PROGETTO PER LA REALIZZAZIONE DI UN IMPIANTO PER LA
PRODUZIONE DI ENERGIA MEDIANTE LO SFRUTTAMENTO DEL VENTO
NEL TERRITORIO COMUNALE DI TROIA (FG)
POTENZA NOMINALE 50,4 MW

PROGETTO DEFINITIVO - SIA

Nota di riscontro del 09/05/2024

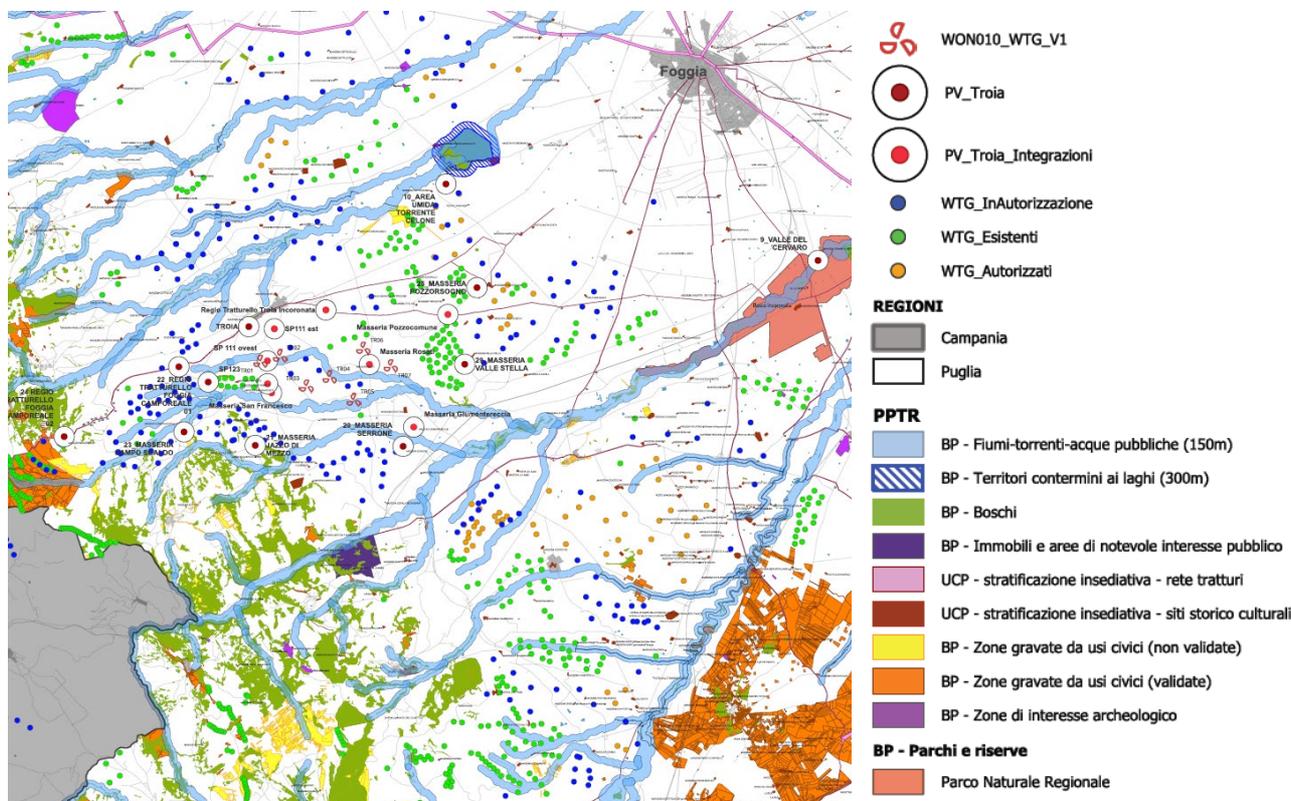
Elaborazione di ulteriore planimetria dei punti di vista per fotoinserimenti (rif. elaborato ES.9.4.1) riportante tutti gli impianti FER analizzati e rappresentati nell'elaborato ES.9.4.2 Fotoinserimenti. Per maggiore chiarezza:

La cartografia dell'elaborato ES.9.4.1 è stata aggiornata indicando, oltre agli aerogeneratori di progetto, gli aerogeneratori esistenti, autorizzati e in autorizzazioni, come da stralcio planimetrico di seguito riportato.

Esempio nuova fotosimulazione – n. 4 rappresentazioni

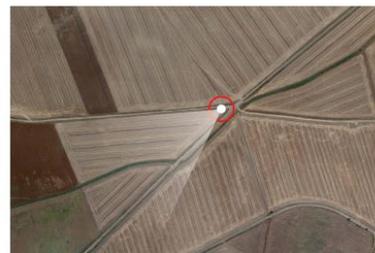
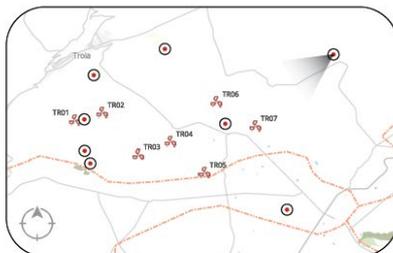
Elaborazione di fotosimulazioni (n. 4 rappresentazioni: *stato di fatto, stato di progetto comprensivo di aerogeneratori di alte ditte già autorizzati, stato di progetto comprensivo di aerogeneratori di altre ditte già autorizzati e da autorizzare, stato di progetto (v. punto 1.f) del precedente elenco*), prodotte da tutti i punti percettivi sensibili dinamici e statici, ai sensi degli artt. 10, 136 e 142 del D.Lgs 42/2004 e ss.mm.ii, ricompresi nell'area vasta di analisi. Le fotosimulazioni riprodotte nell'elaborato ES.9.4.2 *Fotoinserimenti* analizzano l'impatto percepito solo da alcuni punti percettivi sensibili ricompresi nell'area vasta di analisi.

In riscontro a quanto richiesto l'elaborato ES.9.4.2 è stato integrato inserendo ulteriori fotosimulazioni dai seguenti punti percettivi:

Per ciascuna fotosimulazione sono state redatte n. 4 rappresentazioni: stato di fatto, stato di progetto (stato di fatto + aerogeneratori di progetto), stato di progetto comprensivo di aerogeneratori di altre ditte già autorizzati, stato di progetto comprensivo di altre ditte già autorizzati e da autorizzare, come da stralcio dell'elaborato, di seguito riportato a titolo esemplificativo.

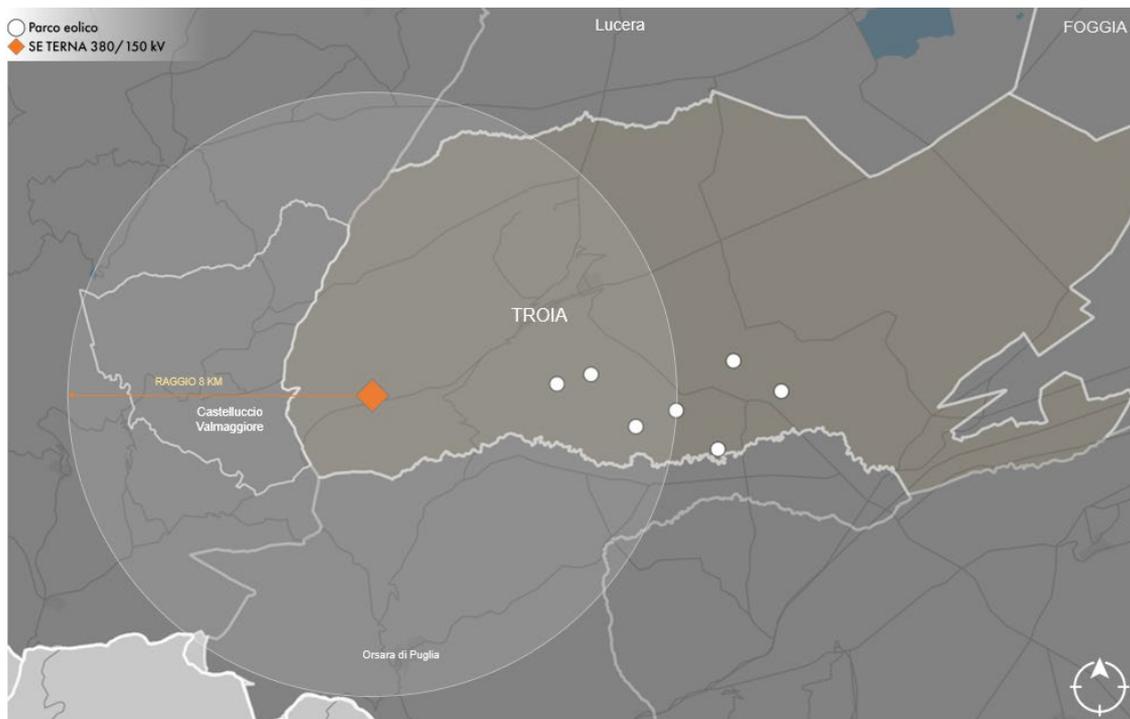
3. Considerato che l'intero impianto ricade in un comparto territoriale ad altissima visibilità e tale area risulta non idonea, ai sensi del D.Lgs. 199/2021 e s.m.i., infatti le torri eoliche 1, 2, 4, 6, 7 distano meno di 3 km dal Regio Tratturello Troia-Incoronata, e le torri 3, 4 e 5 distano meno di 3 km dalla Torre Guevara, bene architettonico tutelato ai sensi della parte seconda del D.Lgs. 42/2004, in territorio di Orsara di Puglia, si chiede di valutare alternative localizzative del progetto di cui trattasi;

In merito a quanto osservato dalla Soprintendenza, è opportuno precisare l'area di progetto non risulta "non idonea" ai sensi del D.Lgs. 199/2021 e s.m.i., bensì non ricade all'interno di un'area individuata come idonea ope legis ai sensi dell'art. 20 comma 8, lettera c-quater, del medesimo decreto, in quanto le opere di progetto pur non interferendo in via diretta con i beni individuati dal D.Lgs. n. 42 del 2004, interferiscono con la fascia di rispetto di 3 km prescritta nel secondo periodo della citata lettera c-quater.

D'altro canto, gli interventi ricadono al di fuori delle aree individuate come non idonee all'installazione di impianti alimentati da fonti energetiche rinnovabili ai sensi delle Linee Guida del D.M. 10 settembre 2010, come recepite dalla Regione Puglia con Regolamento Regionale n. 24/2010.

L'analisi delle alternative localizzative di progetto è riportata nell'elaborato S.5 Analisi delle alternative trasmessa contestualmente all'avvio della procedura di VIA. Nello specifico nel cap. 4, si descrive come la localizzazione del parco è stata definita escludendo in primo luogo le aree non idonee definite dagli strumenti di pianificazione vigenti, con particolare riferimento al Piano Paesaggistico Territoriale Regionale e al Piano di Assetto Idrogeologico (cfr. linee guida PPTR Capitolo B1.2.3.2). In particolare, si sono seguite le seguenti fasi:

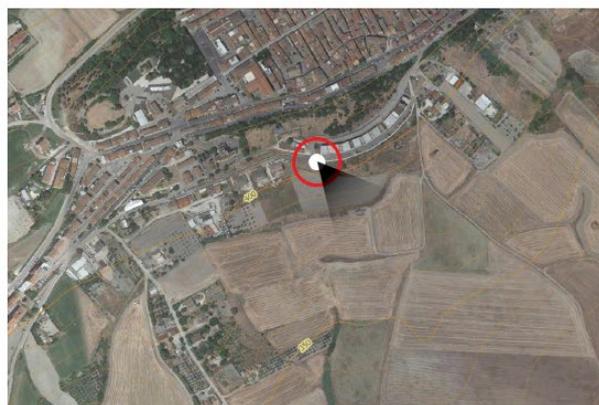
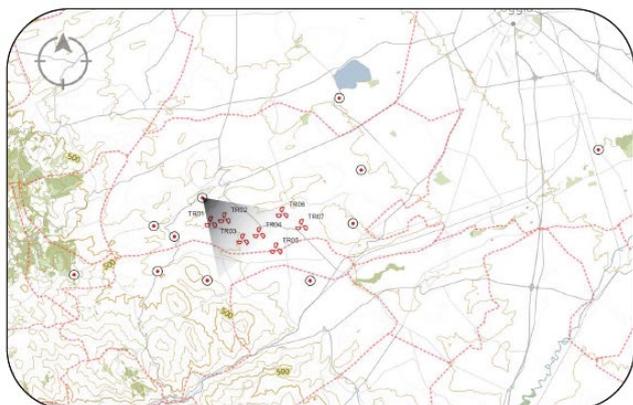
2. Nella progettazione in oggetto, l'inserimento proposto di n. 7 aerogeneratori, con diametro del rotore pari 172 m, altezza al mozzo pari a 150 m e un'altezza massima al top (punta della pala) pari a circa 236 m, sommato a quanto finora già costruito e/o autorizzato, nonché a quegli interventi già in iter autorizzativi presso il Ministero o la Provincia di Foggia, non asseconda le geometrie consuete del territorio; lo stesso appare come elemento dominante sulla forma del paesaggio e quindi non risulterebbe accettabile da un punto di vista percettivo.

Come riportato nell'elaborato S.5, l'analisi delle alternative di processo/strutturali relative al modello di aerogeneratore ha portato alla scelta di una piattaforma eolica tipo rappresentativa dei modelli di wtg più recenti caratterizzati da maggiori dimensioni, ma contemporaneamente da un aumento della potenza nominale installata per singolo aerogeneratore. Questa piattaforma rappresenta un'evoluzione della comprovata tecnologia dei parchi da 2MW e 3MW e offre miglioramenti tali da incrementare sensibilmente la producibilità contenendo gli impatti ambientali. Tale alternativa, infatti, garantisce in primo luogo una maggiore producibilità con un minore numero di macchine installate. Ne consegue una riduzione degli impatti sul paesaggio anche in termini cumulativi: a parità di potenza installata, la soluzione individuata limita in maniera significativa il possibile verificarsi dell'effetto selva e la co-visibilità di più aerogeneratori da punti di vista sensibili. Inoltre,

alla maggiore dimensione del rotore corrisponde una più bassa velocità angolare di rotazione, determinando l'invarianza degli impatti acustici e un più basso rischio di collisione per l'avifauna.
